Danmarks Naturfredningsforening-Syddjurs

Vurdering af projekter om solceller og vindmøller ved Kastrup Mose og Skaføgaard hybrid

A) Vedr. Projektforslag og ansøgning ifm. Opstilling af vindmøller syd for Ringsø. Vindmøller ved Kastrup Mose

B) Vedr. Projektforslag og ansøgning Skaføgaard Hybridpark

Kortudsnit fra Mars med omtrentlig placering af NRGIs vindmøllerække

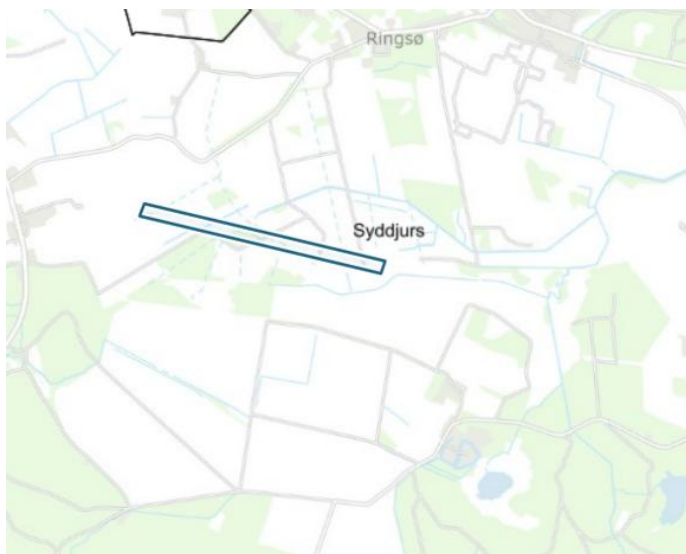
- Anlægsarbejde og placeringen af 5 vindmøller (Kastrup Mose) skal tage hensyn til behovene for naturbeskyttelse (se nedenfor)
- Skaføgaard Hybridpark har ønske om at opføre 5 vindmøller (150m) på et areal, der grænser op til projektområdet for Vindmøller ved Kastrup Mose. Skaføgaard har desuden planlagt for 175 ha solceller. 10 vindmøller i samme område vil alt andet lige give en dobbelt så stor påvirkning på naturen i området, hvilket bør undgå

DN Syddjurs ønsker bufferzoner (beskrevet i vedlagte Rapport vedrørende Vindmøller ved Kastrup Mose v/Lasse J.B. Pedersen, Klima- og Energipolitisk konsulent i DN). Desuden ønskes en placering af vindmøllerækken, som rykker den væk fra §3 områderne i beskyttelsesøjemed.

Kortudsnit fra Mars med omtrentlig placering af Skaføgaards vindmøllerække

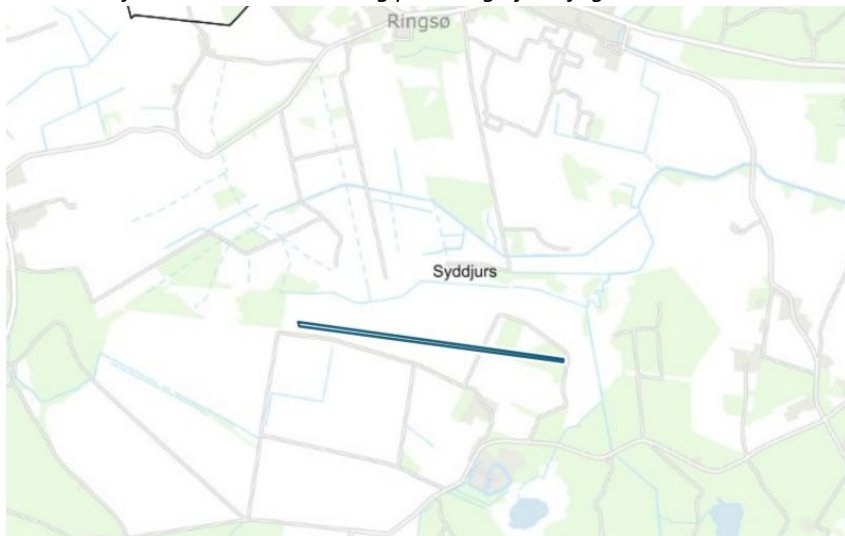
Skaføgaard Hybridpark har ønske om at opføre 5 vindmøller (150m) på et areal, der grænser op til og delvis overlapper projektområdet for Vindmøller ved Kastrup Mose. Skaføgaard har desuden planlagt for 175 ha solceller. 10 vindmøller i samme område vil alt andet lige give en dobbelt så stor påvirkning på naturen i området. Det bør undgås.

Kortudsnit fra MARS med omtrentlig placering af Skaføgaards solcellepark

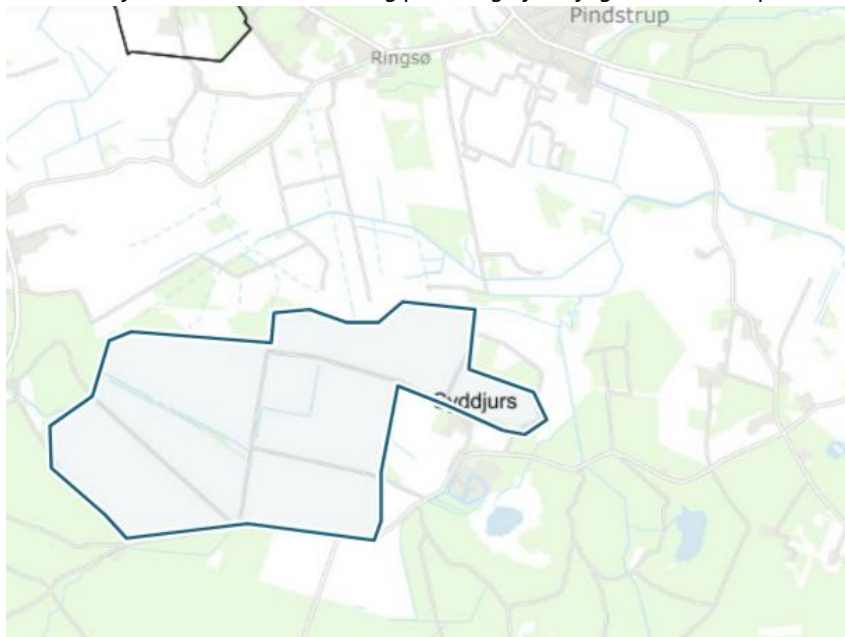
- Skaføgaaards arealer (højjord) mod Hvilsager skov skal friholdes for solceller og gødsning – der er plads til et alternativt område for solceller mod øst og sydøst (se nedenfor)

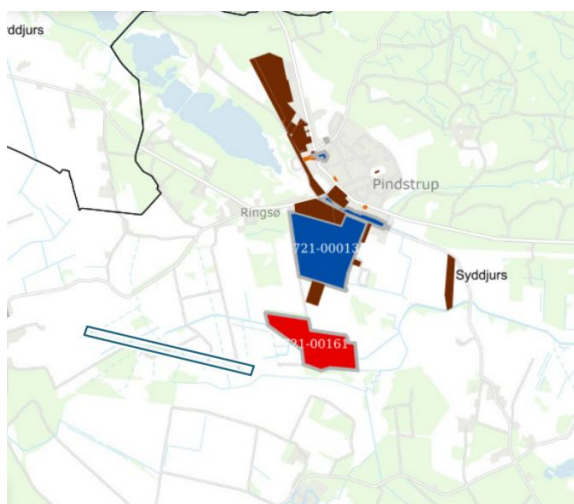
Arter (rød glente, sort stork, flagermus): I projektområdet er der registreret både rød glente og sort stork. Projektet ligger desuden mellem flere mindre bondeskove/læhegn, hvor der er flagermus. Dette medfører en risiko for kollision, fortrængning og barriereeffekt, som skal undersøges.

Kortudsnit fra MARS med omtrentlig angivelse af solcellernes placering. Med grøn skravering i vest er vist område, der foreslås friholdt for solceller. Med sort skravering i øst er vist områder, der kunne benyttes til solceller sammen med det midterste areal, som allerede foreslået i ansøgningen.

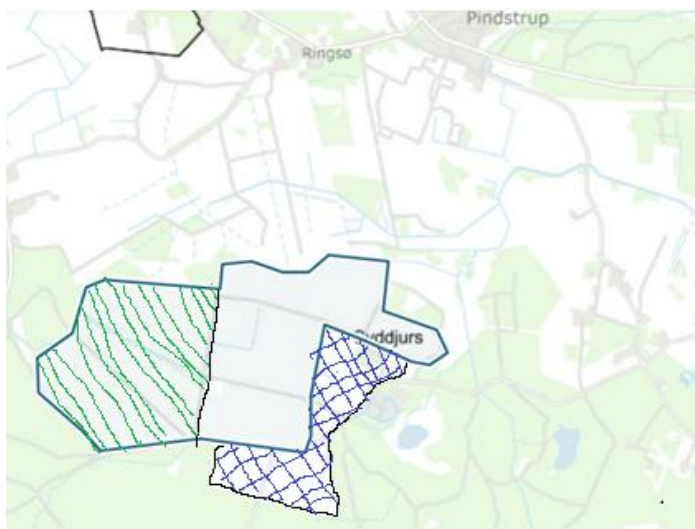
- At der ikke anlægges solceller i den vestlige af det ansøgte areal (vist med grøn skravering), men at markerne tæt på Skaføgaard i den østlige ende (vist med sort skravering) til gengæld kan benyttes til solceller, jf. kort nedenfor.
- Der laves en naturplan for, hvordan der kan skabes mere natur i solcelleanlæggets arealer, samt plejeplan for den videre forvaltning af naturen i området.
- Skaføgaards og NRGIs projektarealer friholdes fra gødskning undtagen fra græssende dyr (aftaler med lodsejere/forpagtere)
- Placering af 5 vindmøller (NRGi) skal tage hensyn til behovene for naturbeskyttelse (se ovenfor)
